CONTROLE BIM BESTAAND GEBOUW OP BASIS VAN POINTCLOUD DATA

voorbeeld rapportage

Aan PelsersHartman is de vraag gesteld om het huidige IFC model te controleren op de output van de scanmeting; de pointcloud.

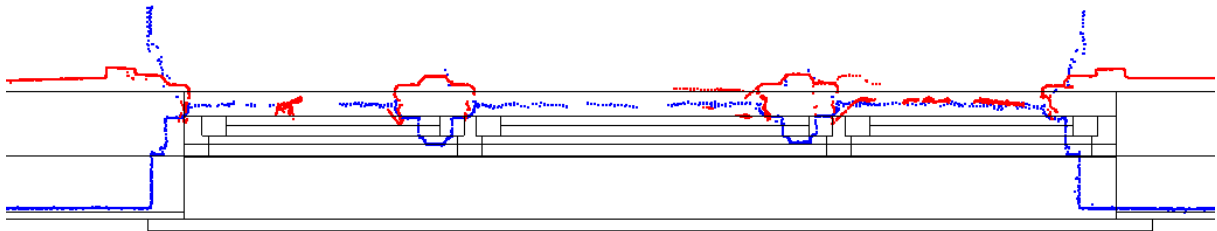
Verkeerde kozijn afmetingen, neggematen en draairichtingen.

Verkeerde kozijn afmetingen en neggematen.

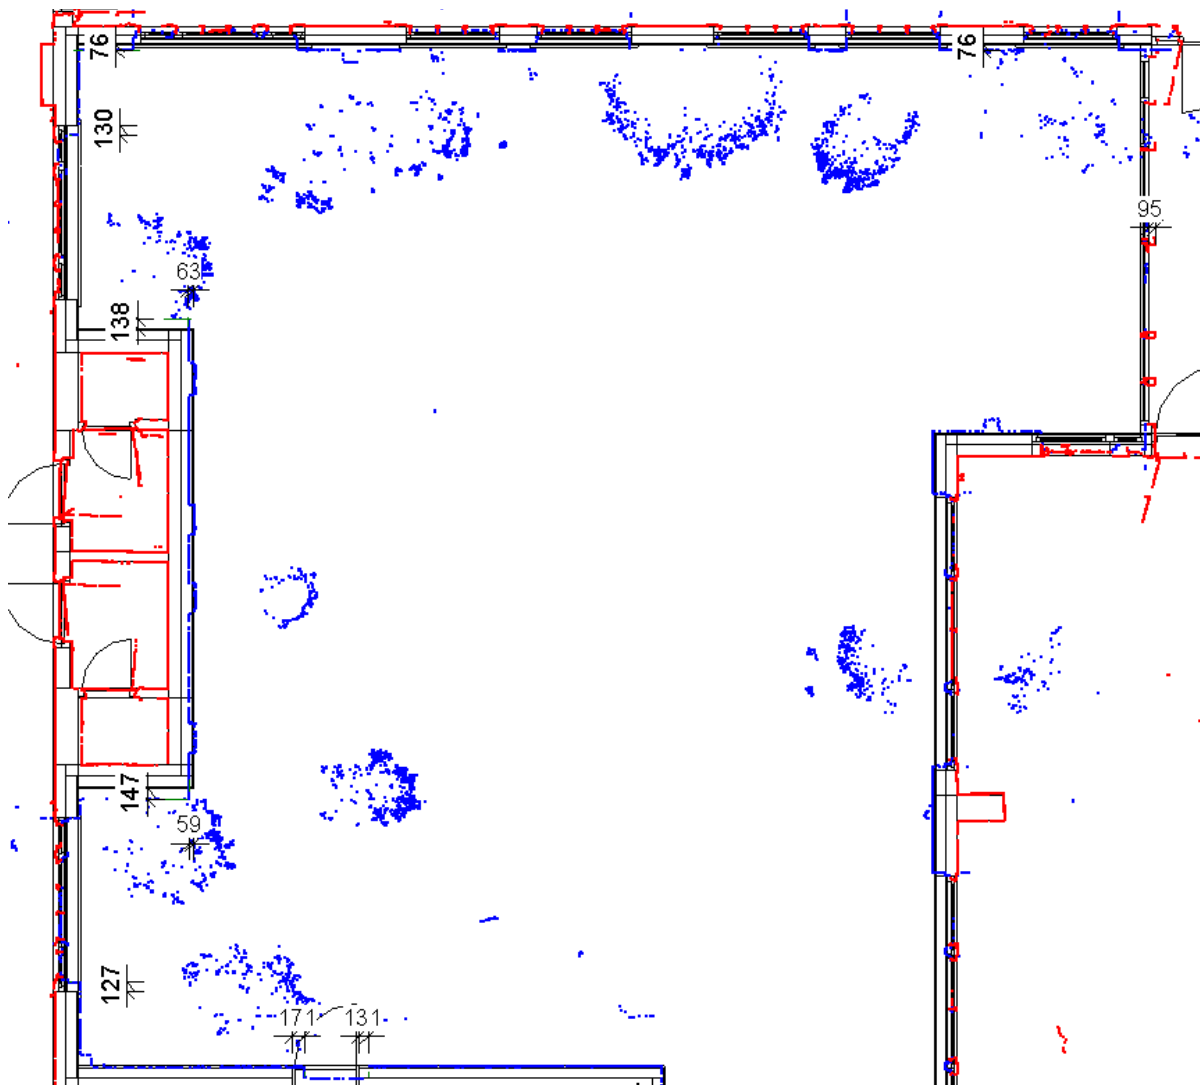
Zone A: positie wanden en kozijnen niet juist.

Zone B: patiocontour wijkt sterk af.

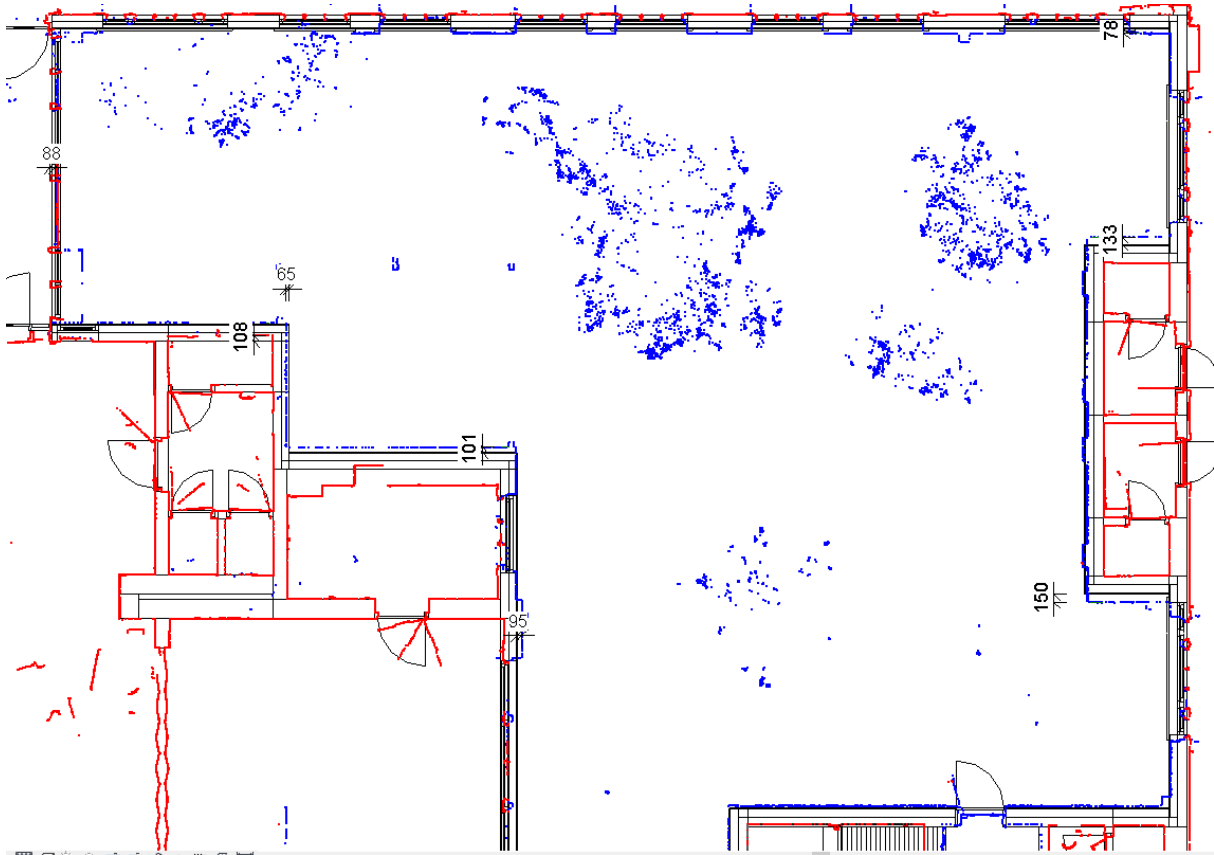
Zone C: patiocontour wijkt sterk af.

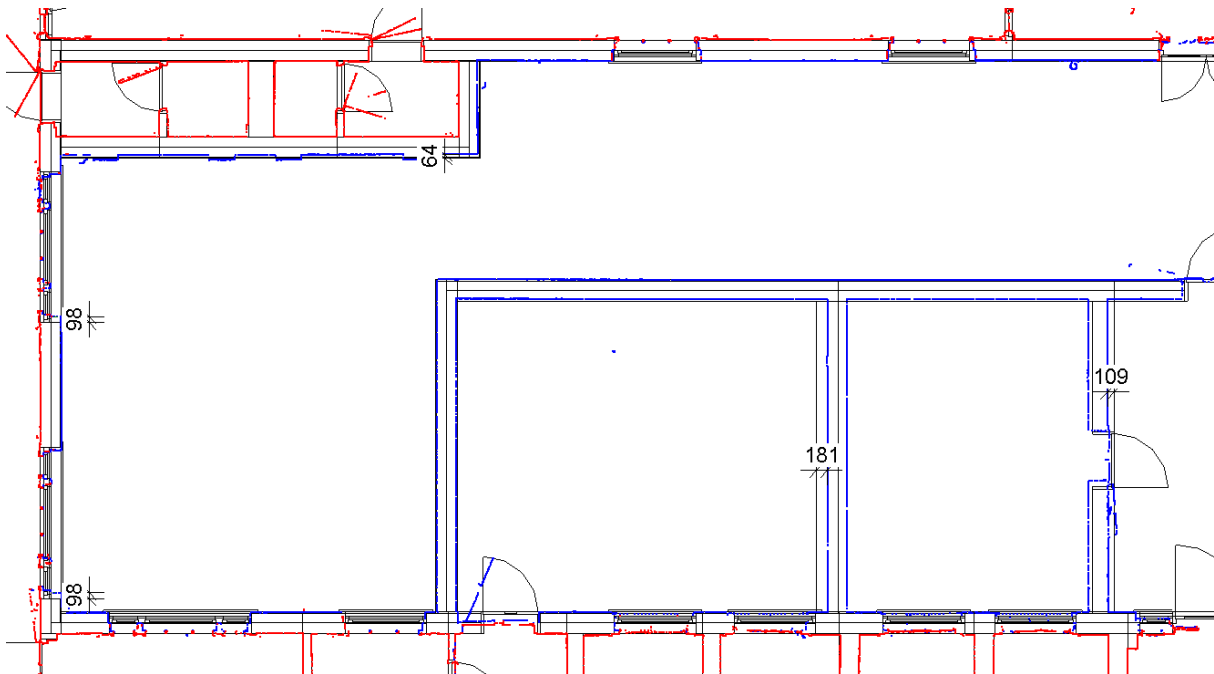
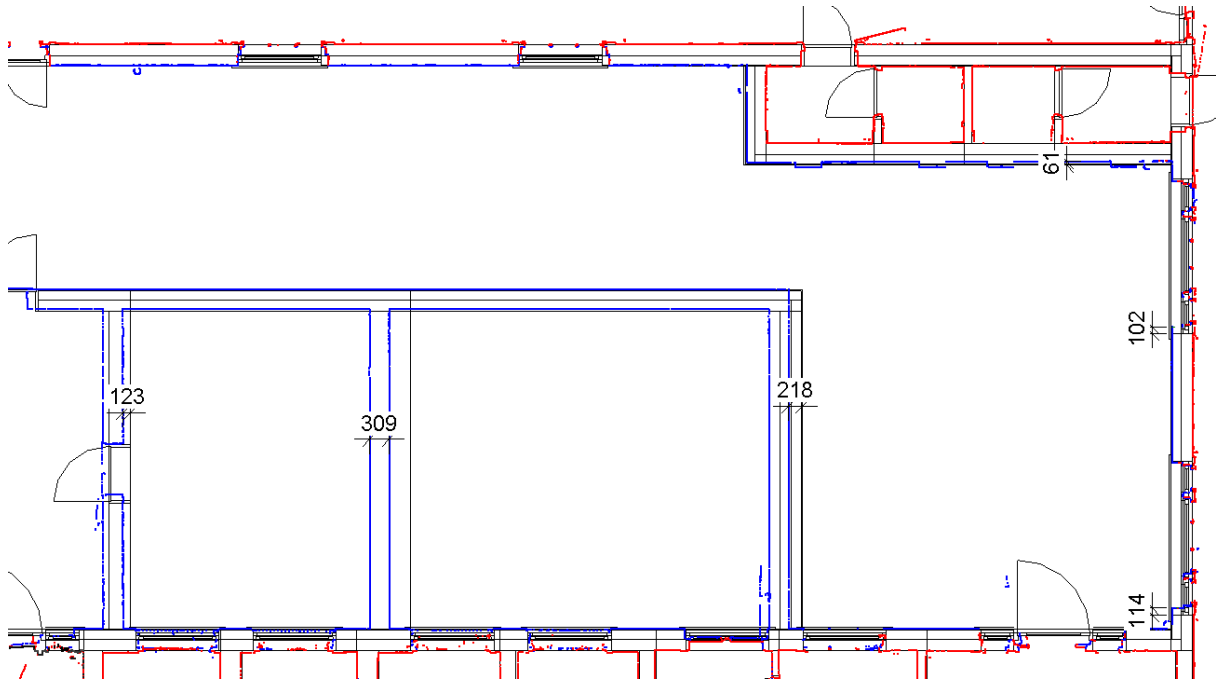
Zone D: positie wanden en kozijnen niet juist.

Zone E: positie wanden en kozijnen niet juist.

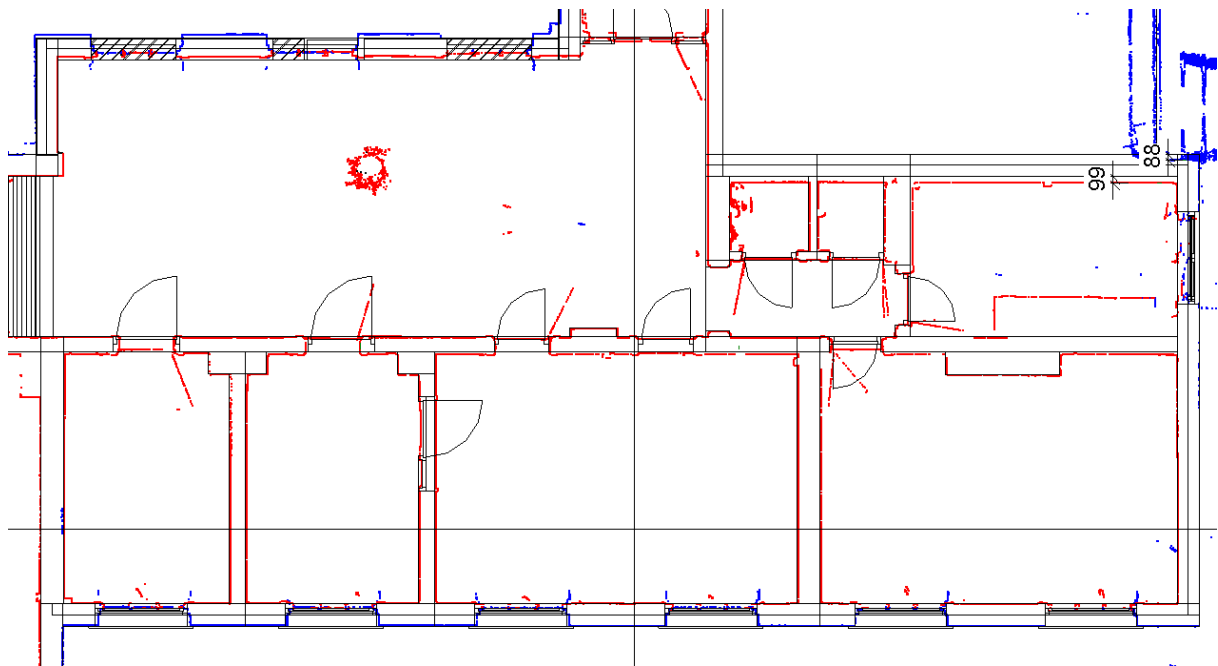
Zone B: positie wanden en kozijnen niet juist.
